Бюллетень технического обслуживания

BO-0065T-0615

Скопление конденсата в противотуманных фарах

RAV4

Вид сверху, справа

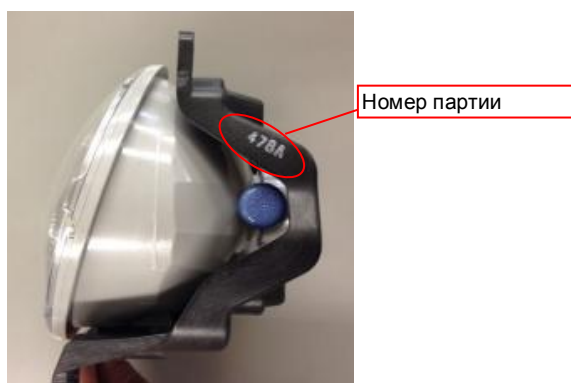
Различить детали, которые были произведены до и после контрмеры, можно по номеру партии на верхней поверхности детали (см. рис.). В первых трех знаках зашифрована дата производства. Если три знака имеют большее значение, чем «4Y3», деталь выпущена после внедрения контрмеры.

«4Y3» обозначает следующую дату производства: 03.11.2014 г.
